AMÉNAGEMENTS DÉDIÉS AUX BUS

Argenteuil-Bezons-Sartrouville-Cormeilles

Pièce J.3 Annexes : Les avis liés à l'évaluation environnementale et mémoire en réponse associé

3. Mémoire en réponse du maître d'ouvrage

Figure 1 : Carte de synthèse du projet Bus Entre Seine

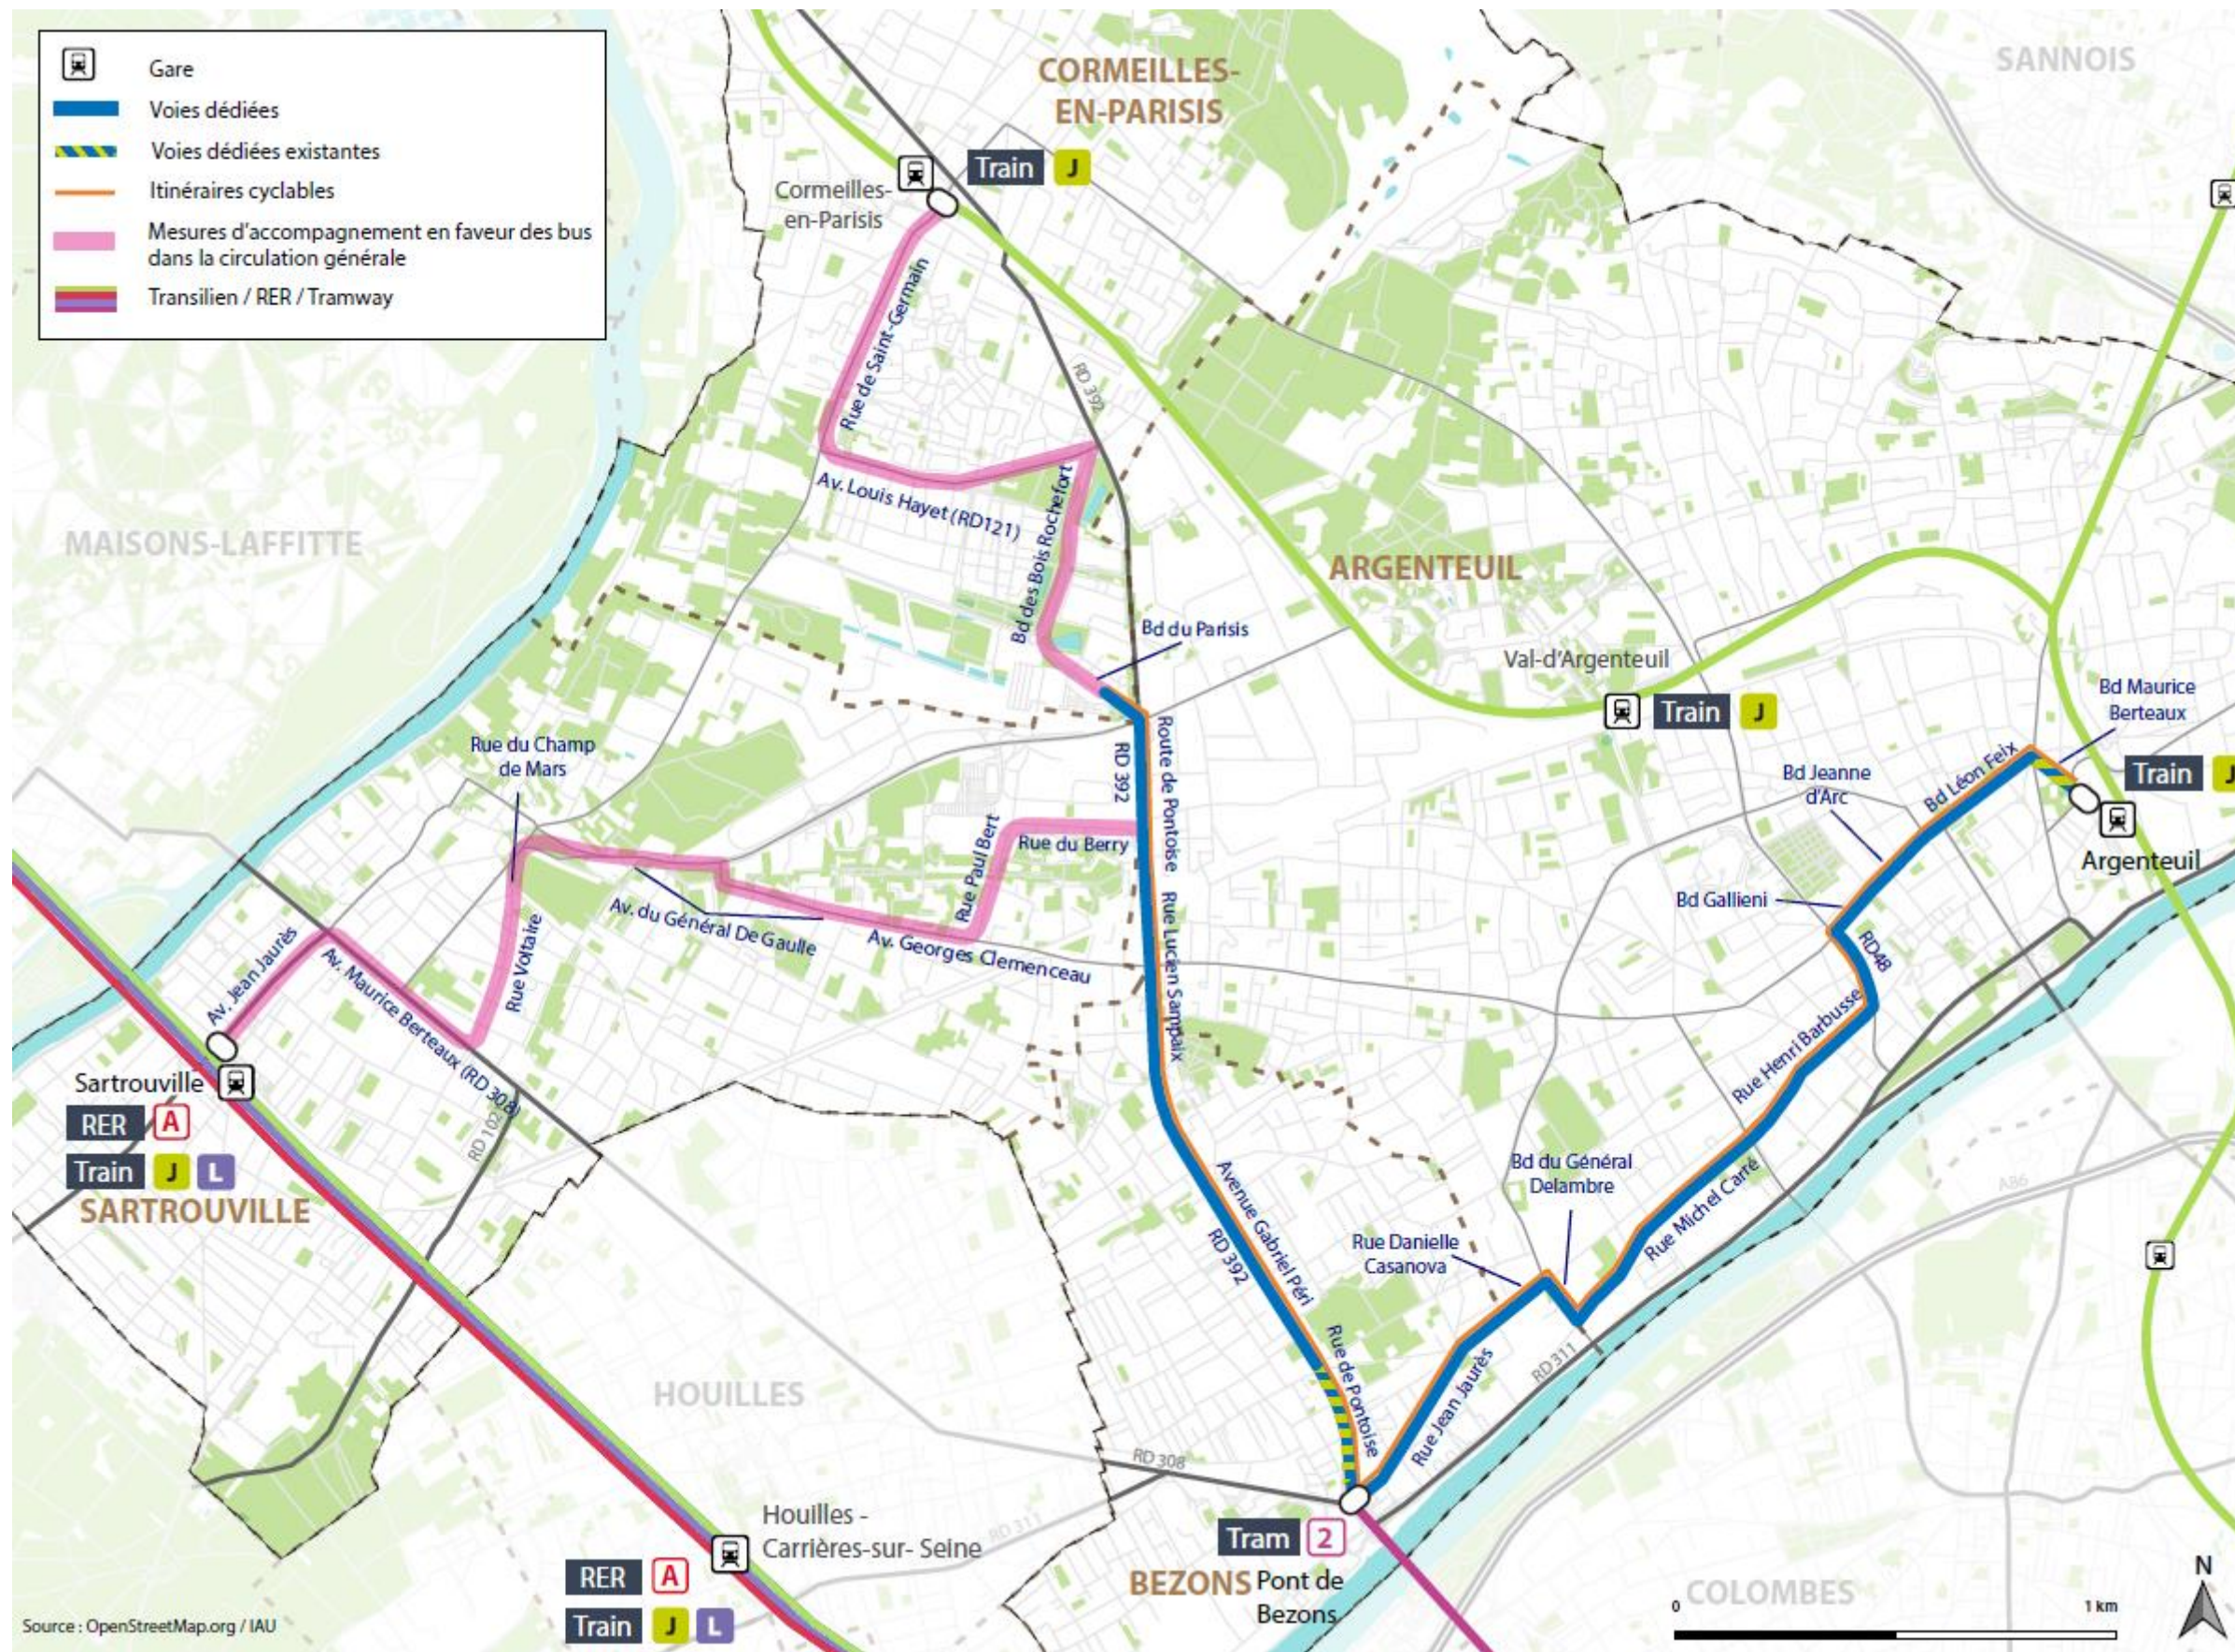
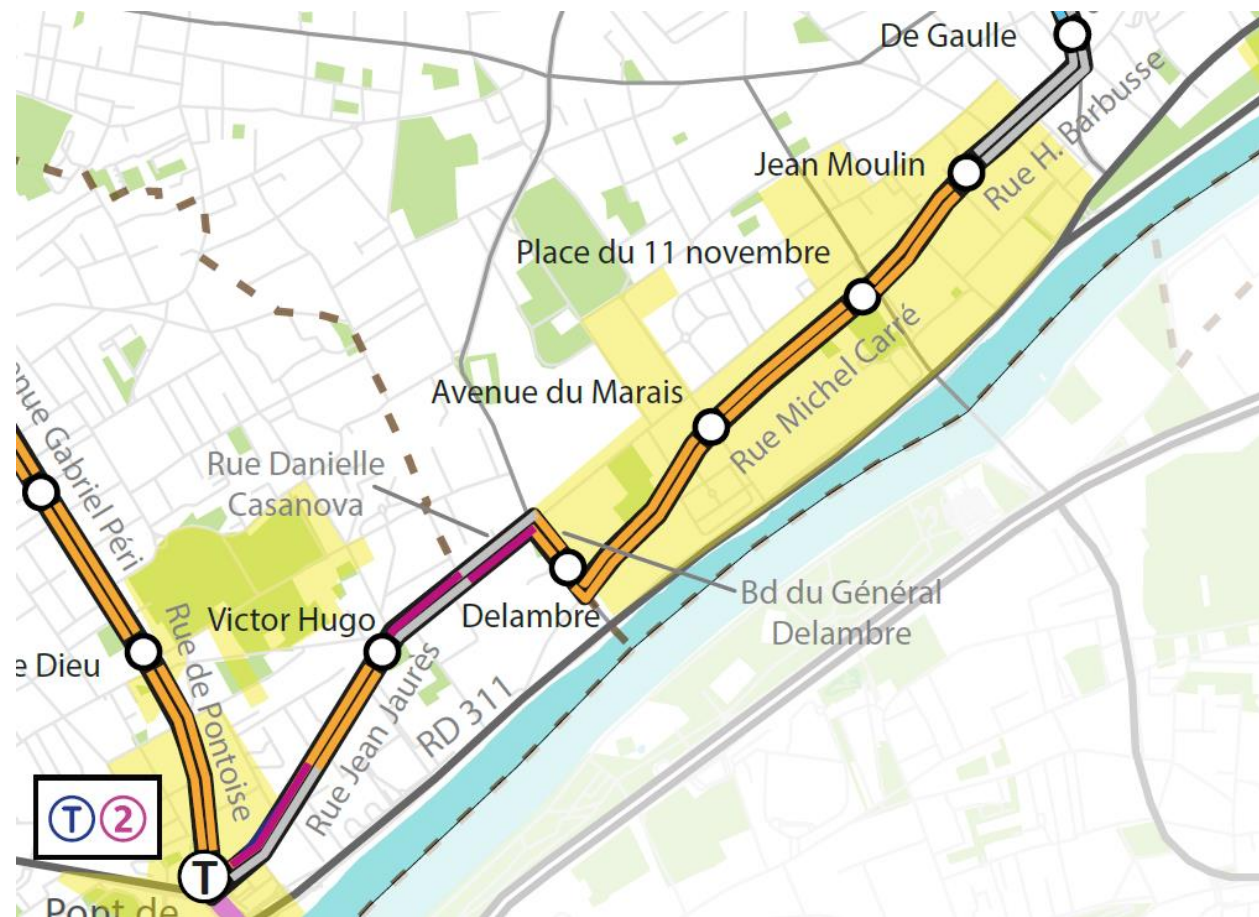
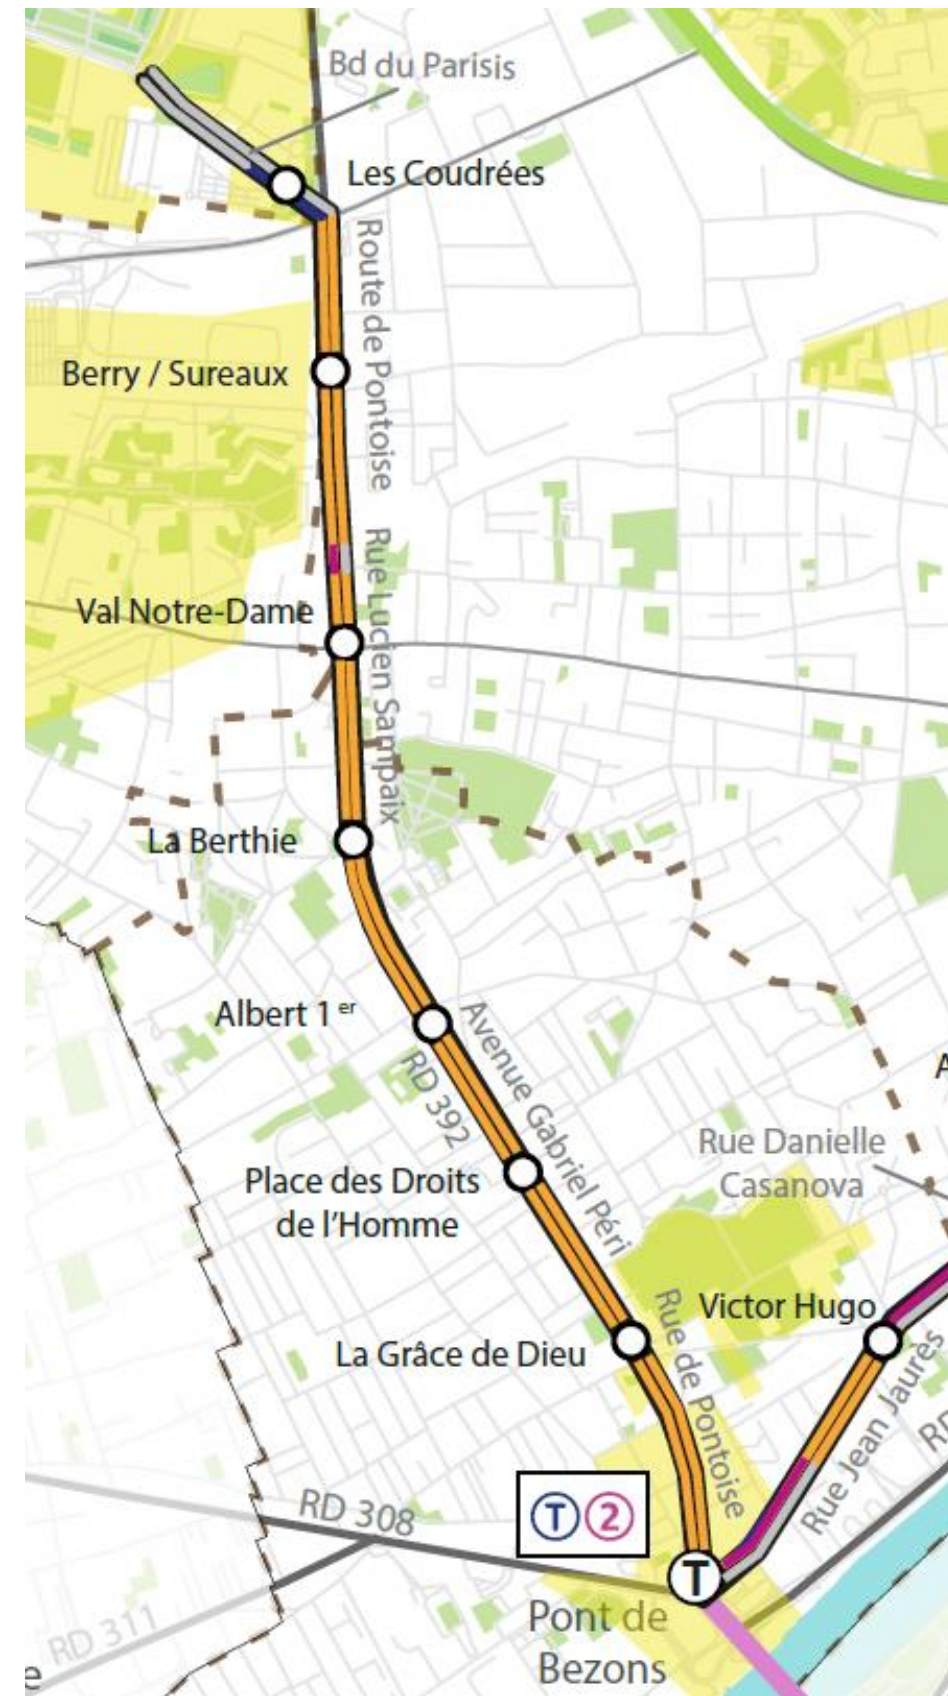
La MRAe recommande de présenter lors de l'enquête publique un plan général du secteur indiquant le nom des rues concernées par les aménagements ou citées dans le dossier.

Les plans d'insertion réalisés au stade des études préliminaires sont disponibles en **annexe 1**. Ces derniers sont également disponibles dans la pièce B « Notice explicative » du dossier d'enquête publique (§ 2.4 – Voies dédiées : insertion du projet).

Ces cartes et plans pourront être présentés lors de l'enquête publique afin de donner un aperçu des aménagements Bus Entre Seine proposés sur l'ensemble du périmètre d'étude ou par grand secteur.
